Datum der Ausstellung : 20/07/2018

Dokumentnummer : SUPAIR\_2018/07\_002

**THEMA : Der Rettungsschirmaussencontainer vom Airbagboden lösen konnte.**

## ÜBERPRÜFUNG

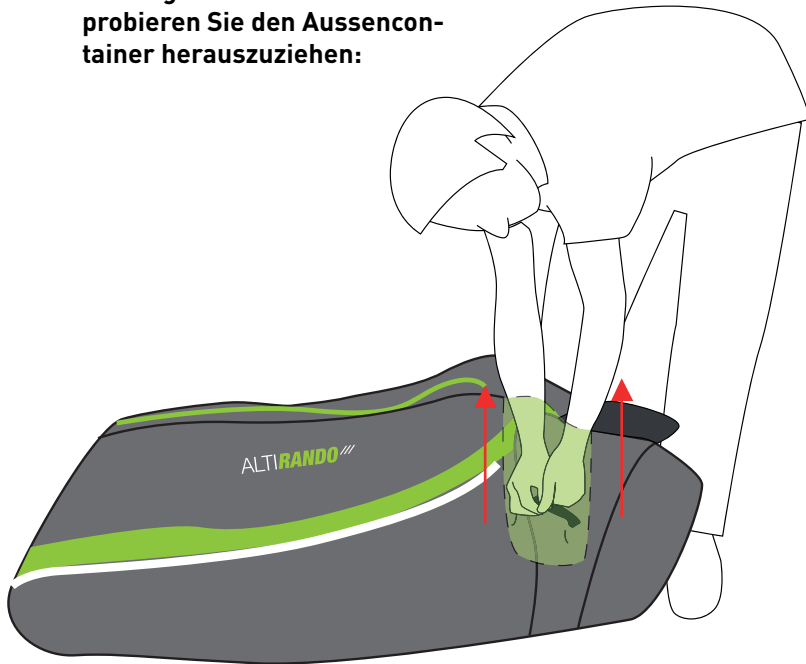
Um irgendein Problem zu vermeiden, empfehlen wir Piloten, die ohne Rettungsschirm geflogen sind oder bei einem Retterabgang eingeschlagen haben, ihr Gurtzeug wie folgt zu überprüfen:

Öffnen Sie den Aussencontainer, ziehen Sie ggfs. den Rettungsschirm heraus und probieren Sie den Aussencontainer herauszuziehen:

### 1.st Möglichkeit

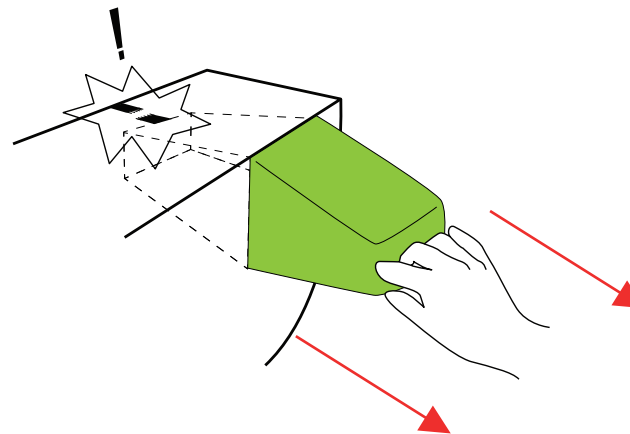
Dieser entfaltet sich komplett nach außen (wie eine Socke): Schicken Sie uns das Gurtzeug zur Reparatur.
